nr sprawy: D10.251.71.F.2023

dotyczy: postępowania prowadzonego w trybie przetargu nieograniczonego o szacunkowej wartości zamówienia przekraczającej kwotę określoną w przepisach wydanych na podstawie art. 3 ustawy Pzp. na „Zakup aparatury medycznej (zestaw do wideorhinolaryngoskopii, mikroskop operacyjny, system nieinwazyjnego mapowania mózgu, rama stereotaktyczna, aparaty do znieczulania, laser do ząbny wtórnej, laser siatkówkowy mikropulsowy, mikroskop do badań śródbłonka, aparaty EMG i EEG).”

**WYJAŚNIENIA TREŚCI SWZ**

**Pytanie nr 10, dot. załącznika nr 3 do SWZ – Opis przedmiotu zamówienia (OPZ), Część 2 – Mikroskop operacyjny, pkt. 19**

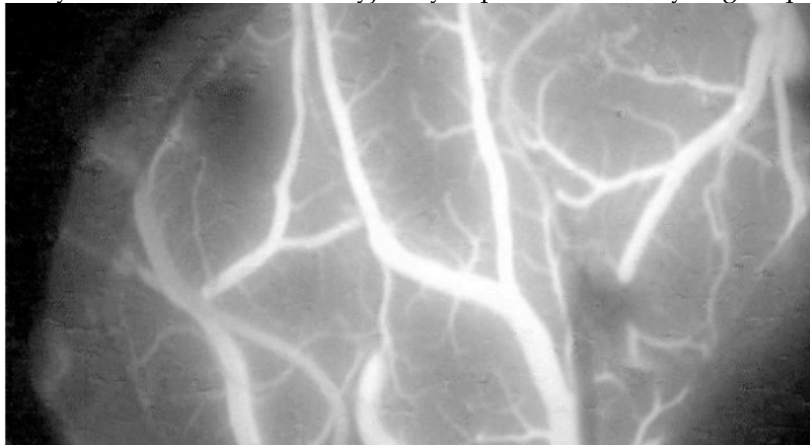
Prosimy Zamawiającego o dopuszczenie zintegrowanego w mikroskopie systemu archiwizacji z odpowiednio dużym wbudowanym dyskiem twardym do nagrywania całych zabiegów z funkcją jednoczesnego dzielenia video na krótsze, np. kilkuminutowe sekwencje, dzięki czemu użytkownik jest w stanie w bardzo szybki sposób wybrać odpowiadające mu części nagrania bez straty czasu na ich dodatkową edycję. Funkcja start i stop nagrywania uruchamiana przyciskiem na gryfie.

**Odpowiedź: Zgodnie ze zmienionym OPZ.**
